**ČESKÉ VYSOKÉ UČENÍ TECHNICKÉ
FAKULTA STAVEBNÍ
Katedra technologie staveb**

**Stavebně technologický projekt
Bytový dům – Terasy Mlýnská**

**1. Posouzení předané projektové
dokumentace**

Obrázek 1 – Výsek řezu A-B [předaná PD]

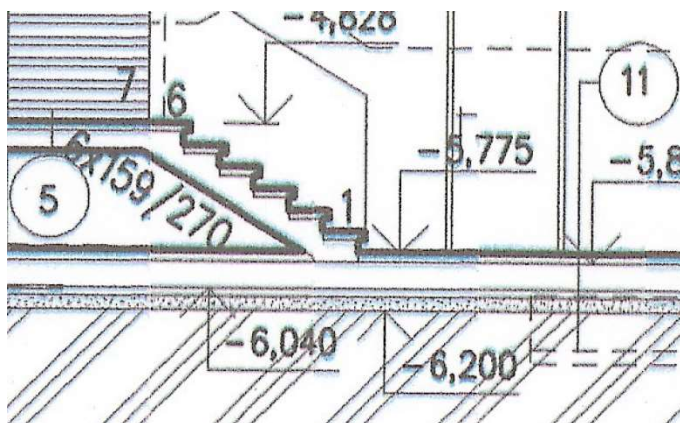
1) Nenakreslena ani nenavržena hydroizolace.

Navrhuji 2x hydroizolační asfaltový pás Elastek 40 special mineral a Glastek 40 mineral
 2) Nevyřešené detailně vykonzolování tepelné izolace na střeše.

Obrázek 4 – Výsek řezu A-B [předaná PD]

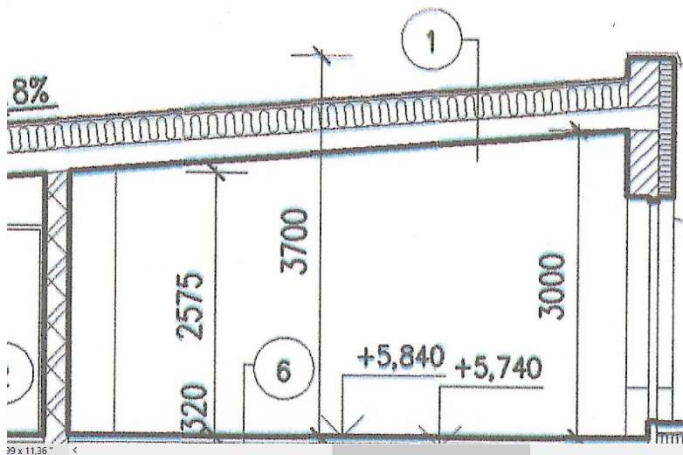
3) Nenakreslena ani navržena parotěsná zábrana.

Navrhuji parotěsnou zábranu Isocell Airstop VAP

Obrázek 7 – Výsek řezu A-B [předaná PD]

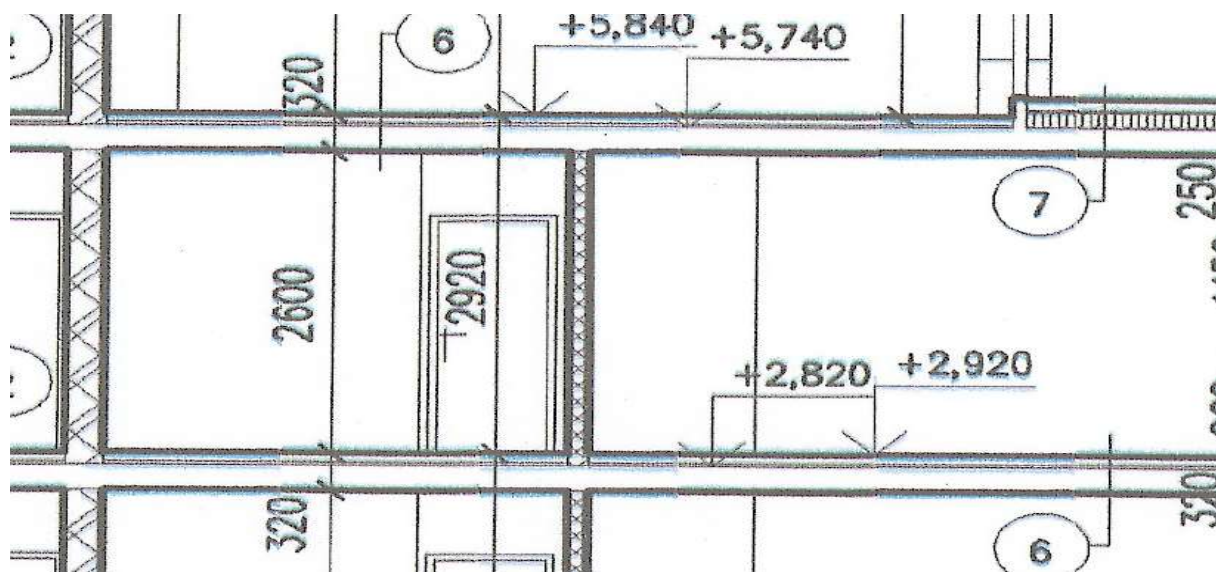
5) Nevhodně zvolená konstrukční výška (světlá výška 2600 +100 podlaha = 2700 mm, museli bychom řezat cihly)

Navrhuji světlou výšku 2650 mm.

Obrázek 8 – Výsek půdorysu 1.NP [předaná PD]

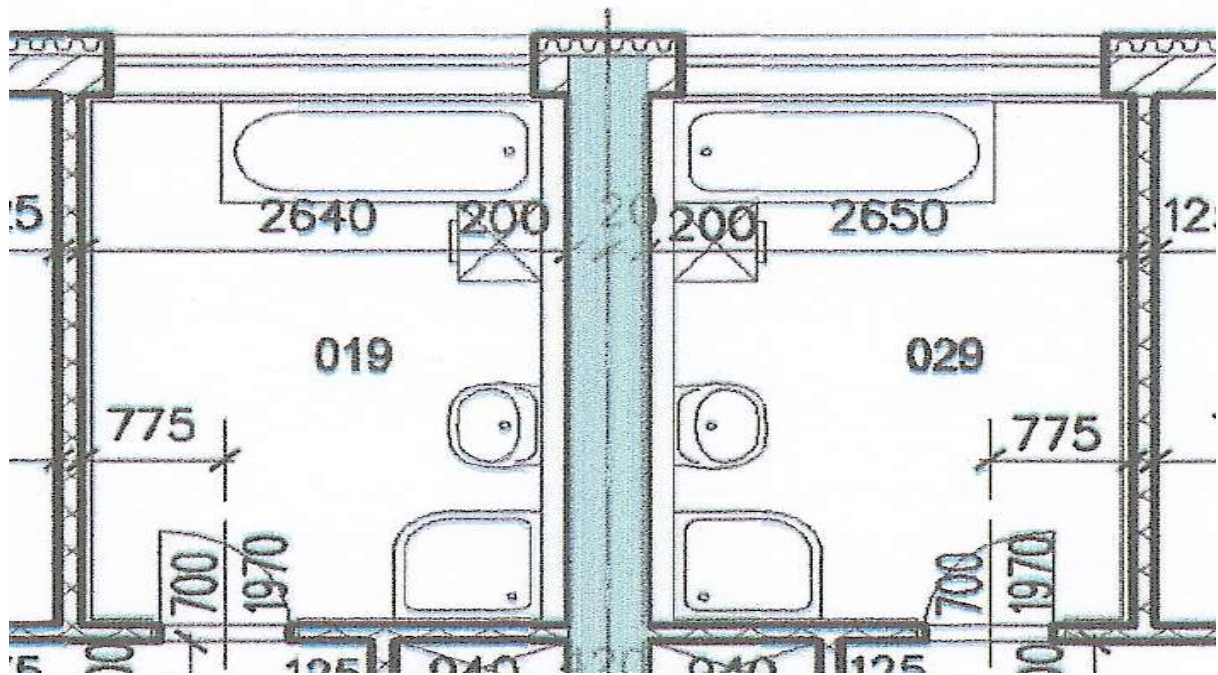
6) Chybí šrafa a výška obkladu

Navrhuji keramický obklad do výšky 2100 mm a typ šrafy je čerchovaná čára velmi tlustá.
